試験炉 SDP 評価に係る第 3 回意見交換会資料

令和 6 年 2 月 2 日

核燃料施設等監視部門

評価フロー（案）による事例の試評価結果（個別）

事例① 1次主冷却系の流量異常

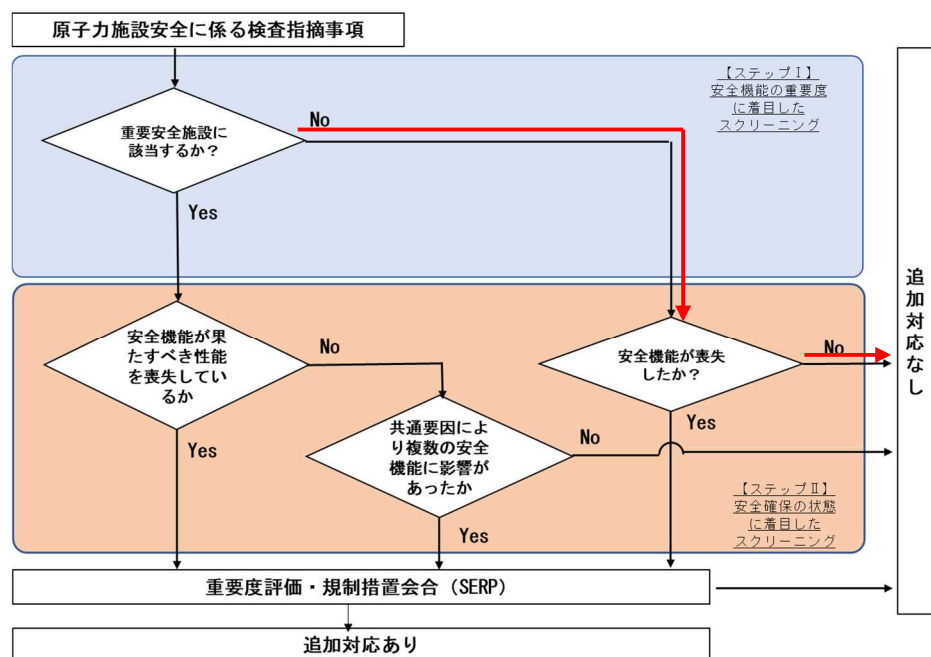
○重要安全施設に該当するか？

→1次主循環ポンプの流量制御系は重要安全施設ではないため「No」に該当する。

○安全機能が喪失したか？

→冷却機能は喪失していないため、「No」に該当する。

よって、「追加対応なし」と判断する。

事例② 2次冷却設備の冷却水噴出

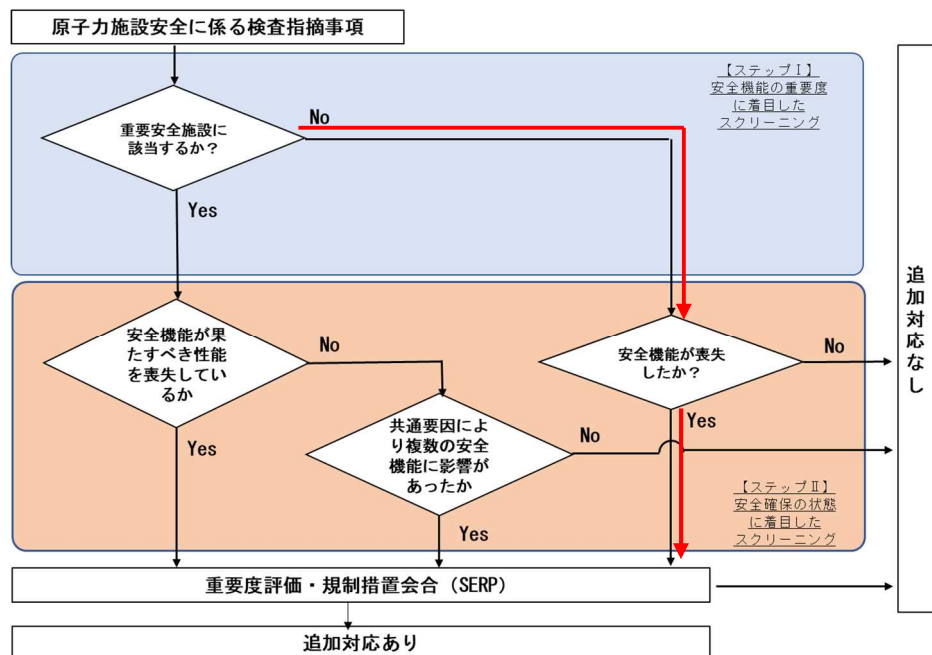
○重要安全施設に該当するか？

→2次冷却設備は重要安全施設に該当しないため、

「No」に該当する。

○安全機能が喪失したか？

→配管からの冷却材漏えいが発生したことから、

「Yes」に該当する。

よって、SERP による評価と判断する。

事例③ 1次主冷却系の1系統におけるポンプモータ引継ぎ失敗

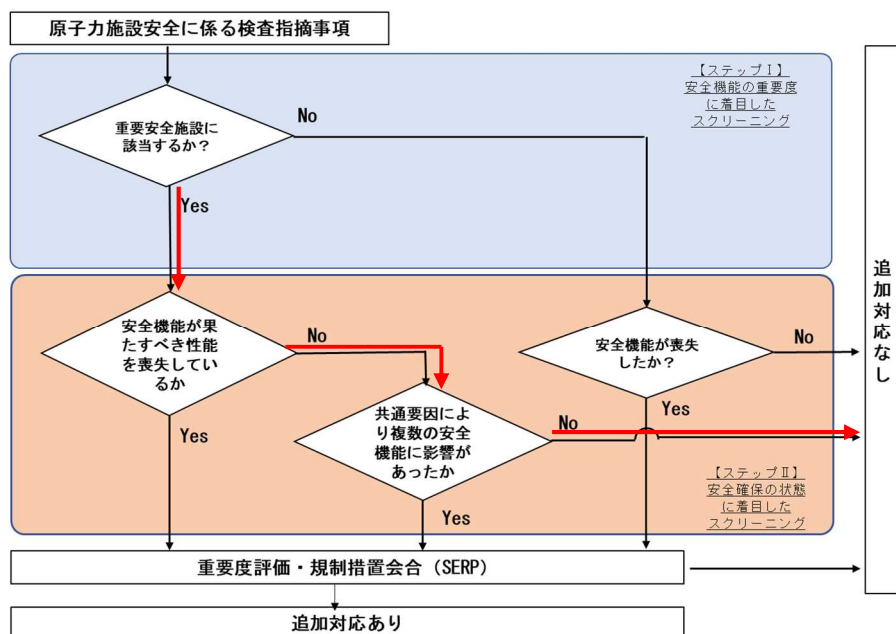
○重要安全施設に該当するか？

→1次主循環ポンプのポンプモータは重要安全施設であるため、「Yes」に該当する。

○安全機能が果たすべき性能を喪失しているか？

→原子炉の冷却は、2系統あるうちの1系統のポンプモータによる強制循環で達成したため、機能を喪失していないことから、「No」に該当する。

○共通要因により複数の安全機能に影響したか？

→2系統あるうちの1系統のポンプモータの起動を司る制御回路のみ不適切な設定値となっていたことから、「No」に該当する。

よって、「追加対応なし」と判断する。

事例④ 崩壊熱除去系の循環ポンプ不動作

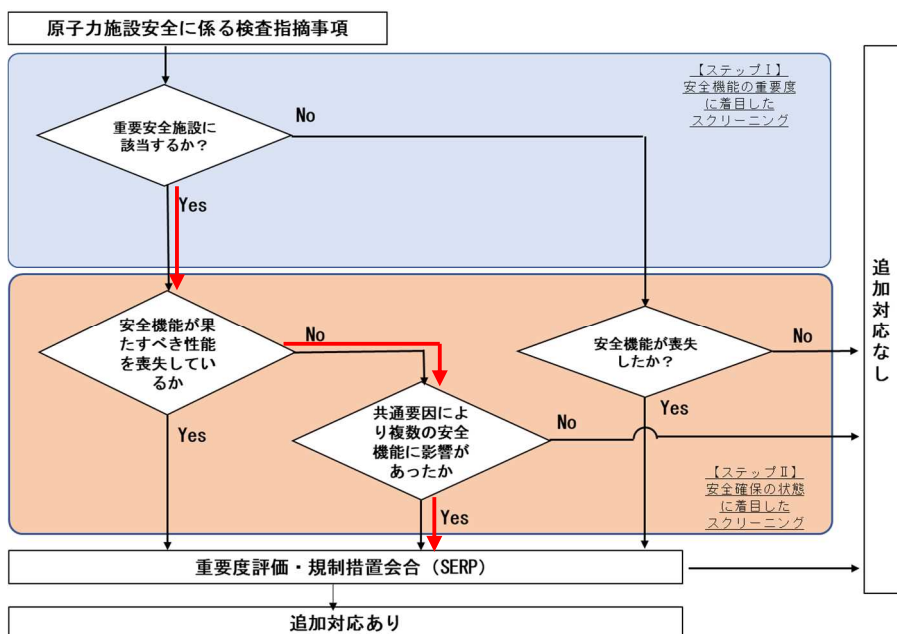
○重要安全施設に該当するか？

→崩壊熱除去系は重要安全施設であるため、「Yes」に該当する。

○安全機能が果たすべき性能を喪失しているか？

→B 系統により崩壊熱除去が継続され、機能は喪失していないことから、「No」に該当する。

○共通要因により複数の安全機能に影響したか？

→絶縁抵抗測定において、2 台の循環ポンプに高い電圧を印加したことから、「Yes」に該当する。

よって、SERP による評価と判断する。

事例⑤ 制御棒の組立不良による制御棒挿入不可事象

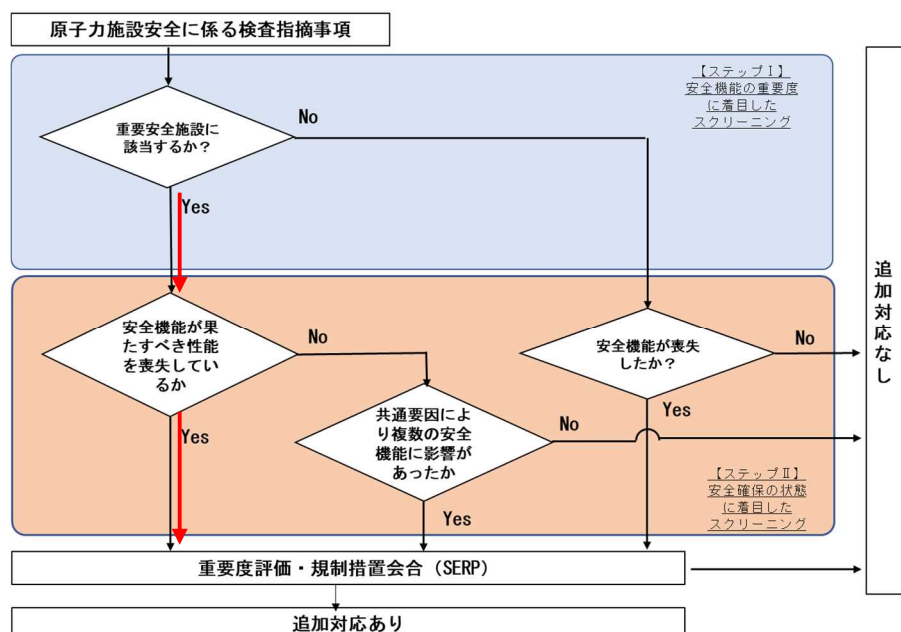
○重要安全施設に該当するか？

→制御棒は重要安全施設であるため「Yes」に該当する。

○安全機能が喪失したか？

→制御棒が曲がった状態で組付けられ、制御棒案内管と干渉した結果、制御棒 1 本の動作不良により目標出力を超えた出力となったことから、過剰な反応度が印加されたことになり「Yes」に該当する。

よって、SERP による評価と判断する。

事例⑧ 炉室建家内壁の剥離

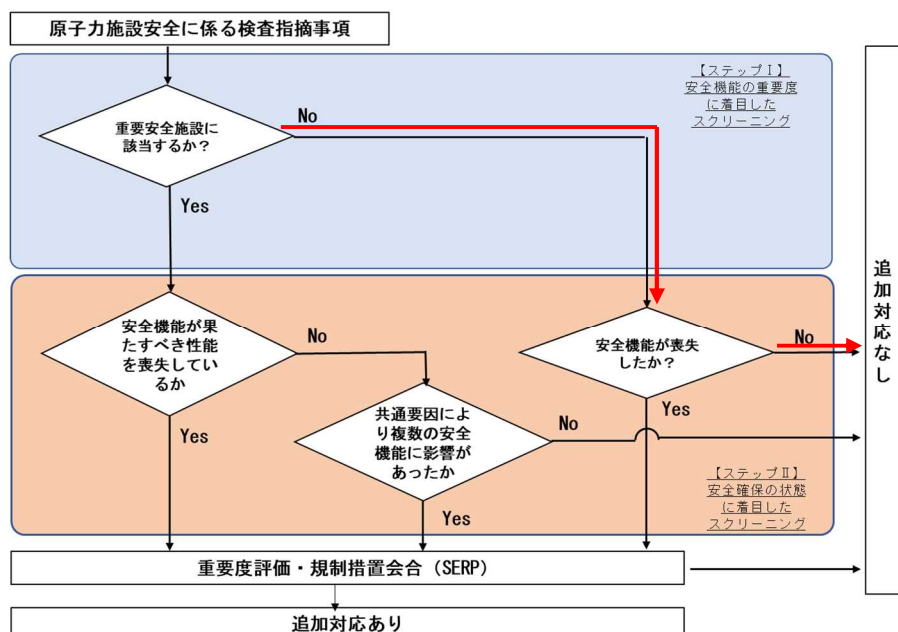
○重要安全施設に該当するか？

→炉室建家は重要安全施設ではないため「No」に該当する。

○安全機能が喪失したか？

→炉室建家の剥離は建家内壁表面に限定されており、放射性物質の閉じ込め機能は維持できていたと判断できることから、「No」に該当する。

よって、「追加対応なし」と判断する。

事例⑨ 原子炉運転中の過度の出力上昇

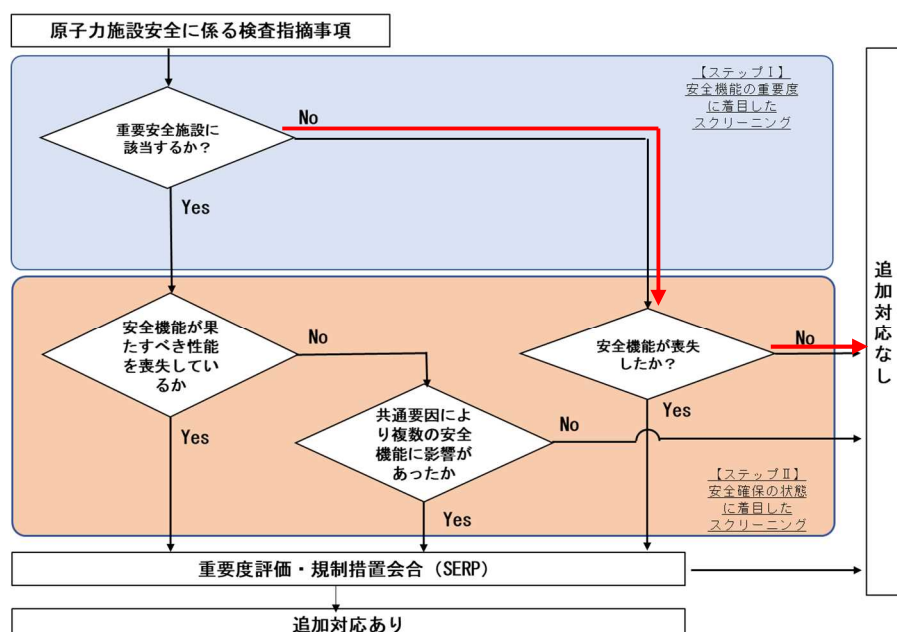
○重要安全施設に該当するか？

→計測制御系の核計装設備は重要安全施設ではないため「No」に該当する。

○安全機能が喪失したか？

→安全保護系である安全出力系の核計装検出器は天井に設置されており、本件の誤配置の影響を受けないため、安全保護系の核計装の機能は喪失していないことから、「No」に該当する。

よって、「追加対応なし」と判断する。

事例⑩ 原子炉運転中の過度の水位上昇

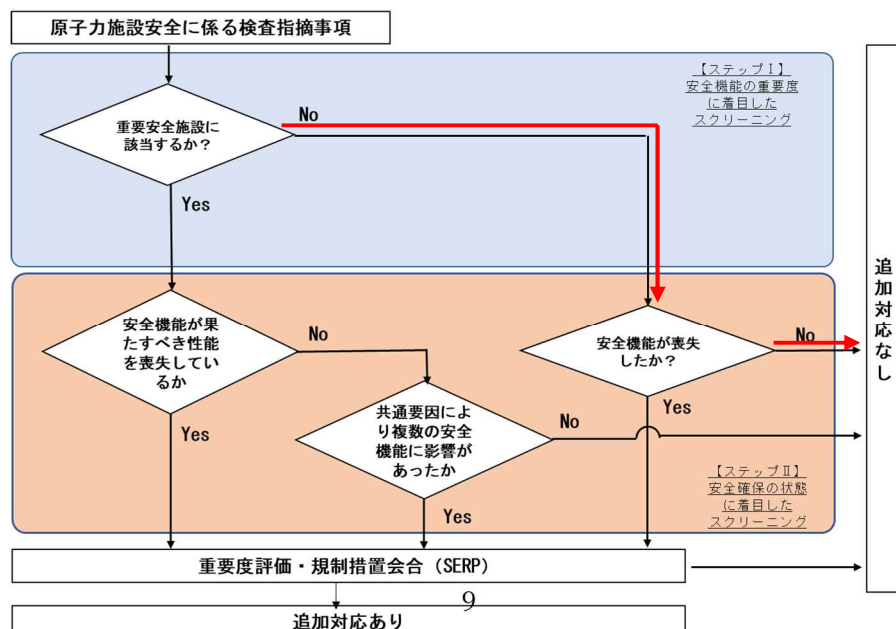
○重要安全施設に該当するか？

→給水停止スイッチは重要安全施設ではないため「No」に該当する。

○安全機能が喪失したか？

→安全保護系である最大給水制限スイッチの機能は喪失していないことから、「No」に該当する。

よって、「追加対応なし」と判断する。

事例⑪ 排気ダンパ及びバタフライ弁の動作不良

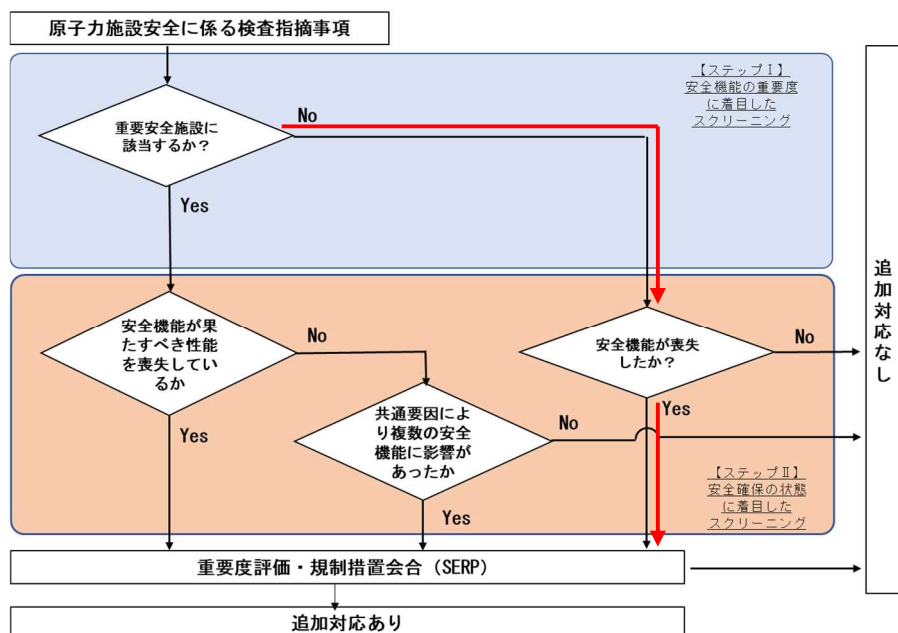
○重要安全施設に該当するか？

→排気ダンパ及びバタフライ弁は性能維持施設であるため「No」に該当する。

○安全機能が喪失したか？

→排気ダンパ及びバタフライ弁が閉とならず、閉じ込め機能が喪失したため「Yes」に該当する。

よってSERP 評価と判断する。

事例⑫ 制御棒の引抜き不可

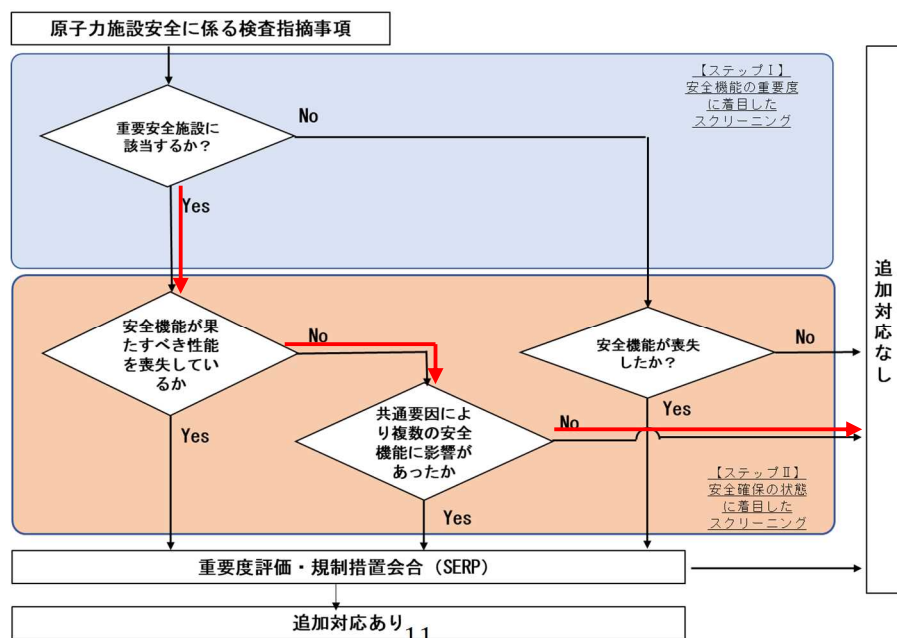
○重要安全施設に該当するか？

→制御棒は重要安全施設であるため、「Yes」に該当する。

○安全機能が果たすべき性能を喪失しているか？

→他の制御棒により原子炉の緊急停止及び未臨界維持機能の喪失はなかったことから、「No」に該当する。

○共通要因により複数の安全機能に影響があったか？

→偶発的な要員による機能喪失であり、共通要因にはあたらないことから、「No」に該当する。

よって、「追加対応なし」と判断する。

事例⑬ 照射カプセルシール部からの放射性物質の漏えい

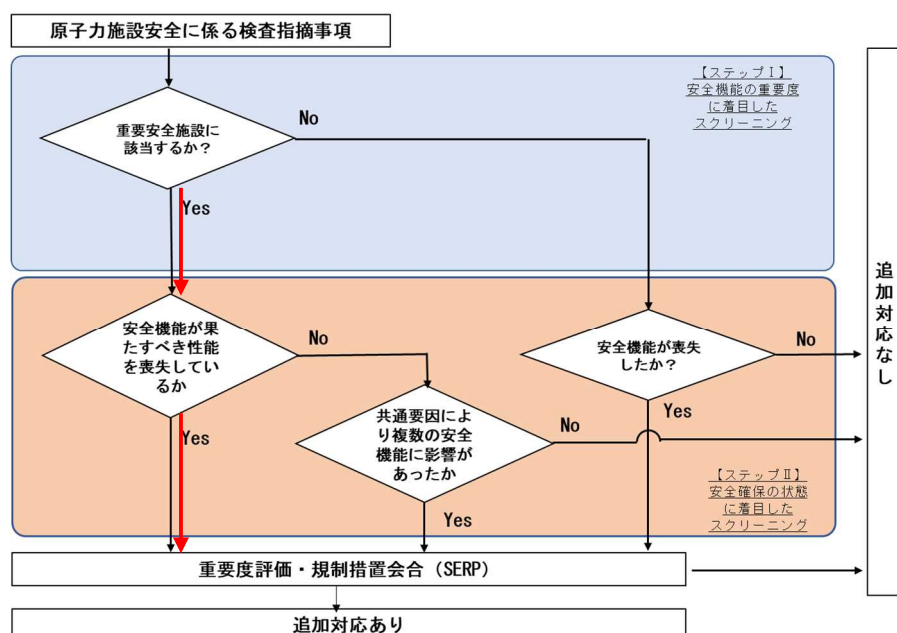
○重要安全施設に該当するか？

→照射カプセルは重要安全施設であるため、「Yes」に該当する。

○安全機能が果たすべき性能を喪失しているか？

→照射カプセルのシール部から放射性物質の漏えいが生じたことから、「Yes」に該当する。

よって、SERPによる評価と判断する。

4. 3. 1 安全機能の重要度に応じたスクリーニング

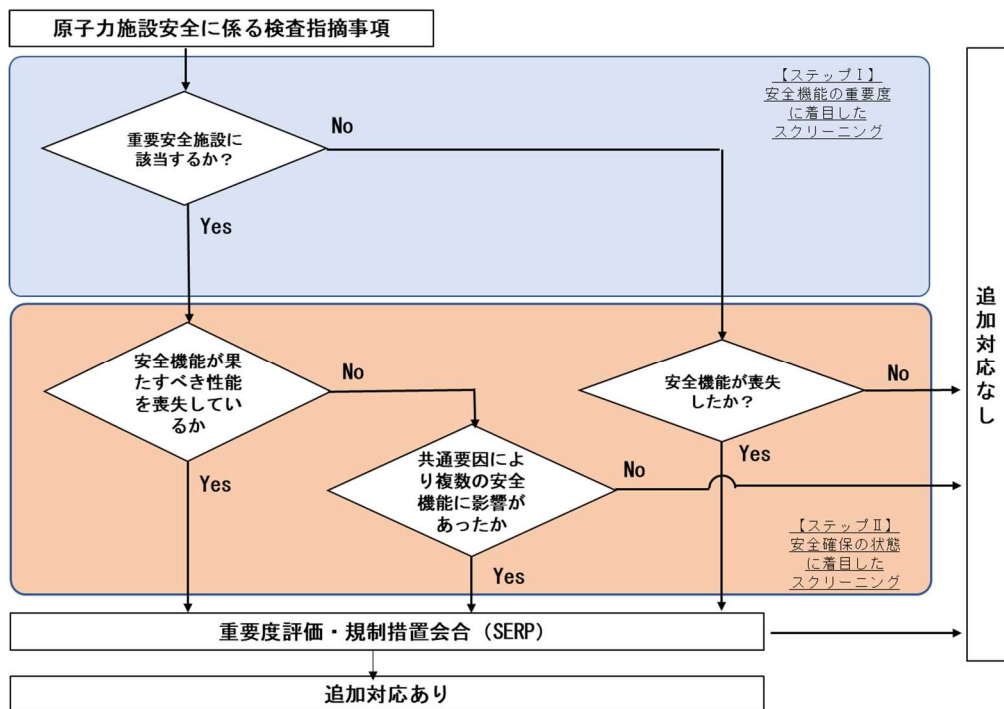
- 「安全機能の劣化の度合いが法令上の要求の範囲」であるかの評価に先立ち、機能喪失をもって法令上の要求を満たしているか判断できる安全施設と、多重化要求など法令上の要求が複雑な重要安全施設とに仕分けする。
- 重要安全施設は、敷地周辺の公衆に対して過度の被ばく（5 mSv）を与えるおそれのある事故の発生・拡大防止に係る設備であり、重要安全施設を除く安全施設とは異なる要求（多重化要求など）があることから初期境界評価上も別の流れが必要。
- 廃止措置中の性能維持施設について、廃止措置計画の中で性能を維持し、施設管理を求めている、安全施設と同等な扱いとなるため、性能維持施設を安全施設として、読み替えることが適切である。また、多重化又は多様化を求めている性能維持施設が性能維持できなくなると、施

設の安全に与える影響が大きいため、多重化又は多様化を求めている性能維持施設については、重要安全施設と読み替えることが適切である。
